泊発電所3号炉審査資料	
資料番号	資料1-5
提出年月日	令和5年7月3日

ヒアリングにおけるコメント回答資料

第1図 波及的影響評価に係る検討フロー

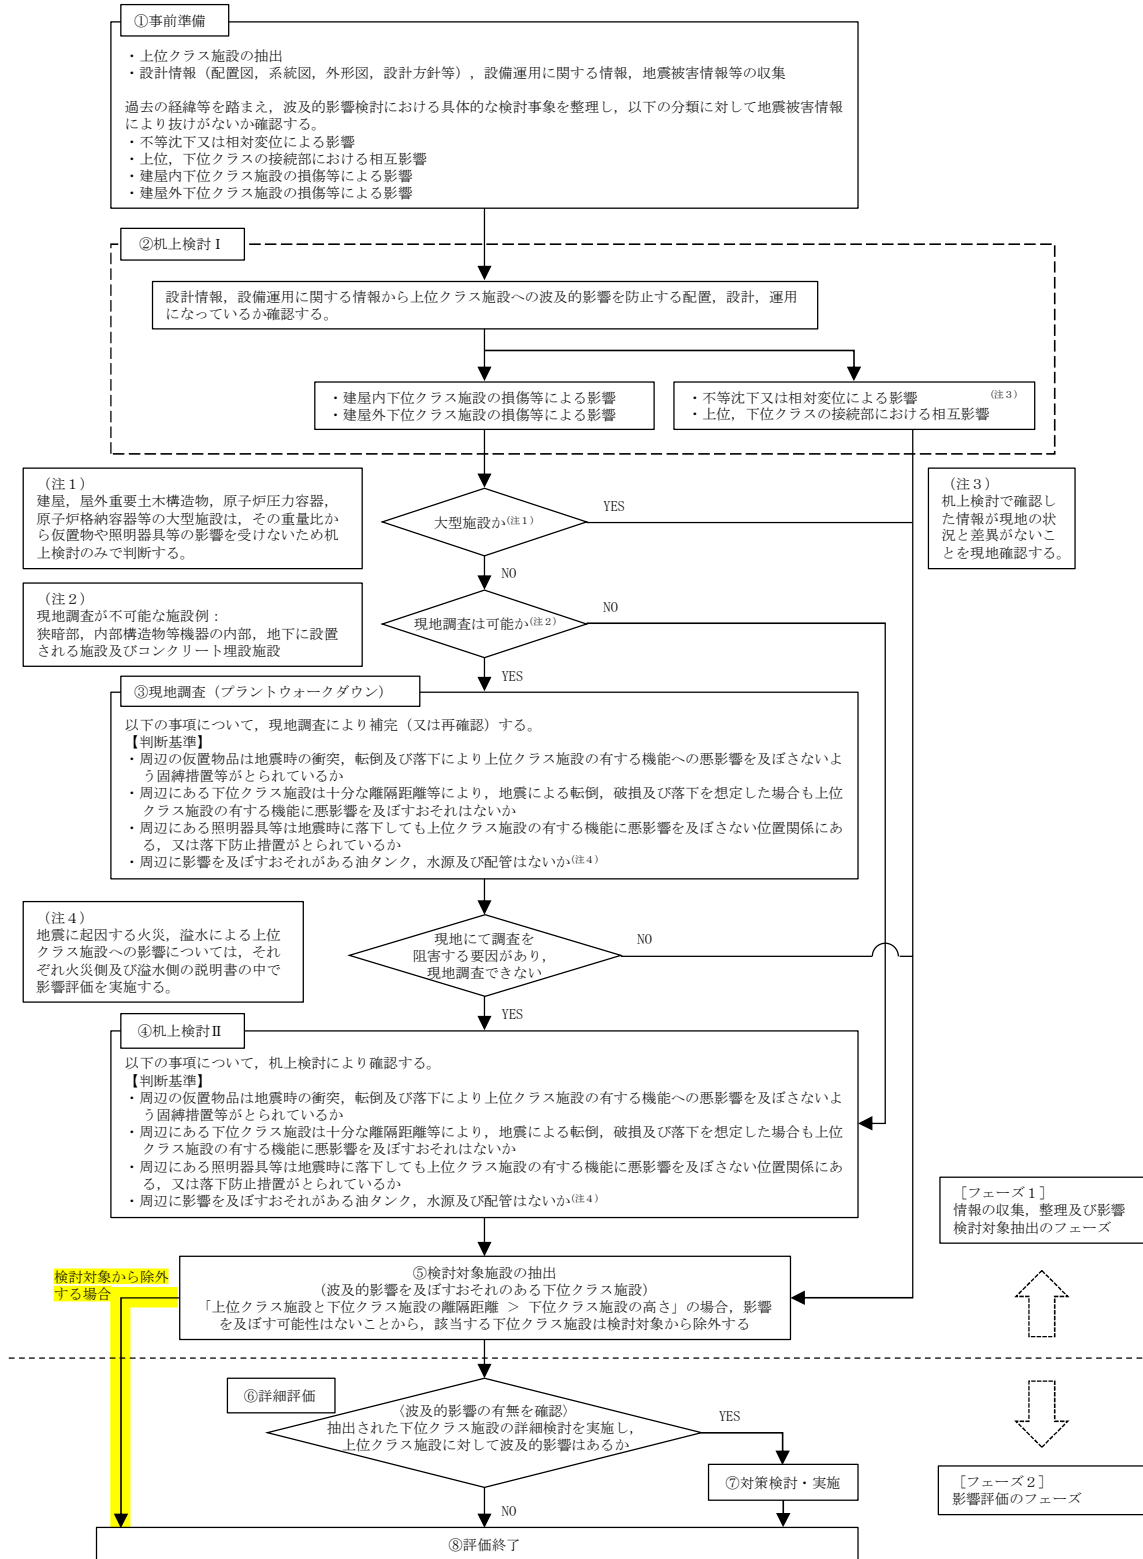
No. 8 (230529-16)	耐震 設計方針	4条-別紙2-3, 46ページ) フローについて, 不整合があることから, 整合を取ったうえで, 新たなフローにて栈橋等の具体例を用いて整合が取れていることを説明すること。
----------------------	------------	--

A: 波及的影響評価に係る検討フロー(別紙2本文の第2.1-1図)において, 第1図に示すとおり「⑤検討対象施設の抽出」において検討対象から除外された施設が「⑧評価終了」となることが明確になるよう修正し, 各事象毎の検討フロー(別紙2本文の第5.1-2図, 第5.2-6図, 第5.3-1図及び第5.4-1図)と整合させた。また, 修正したフローの整合性について, 検討対象から除外する場合の例を用いて説明する。
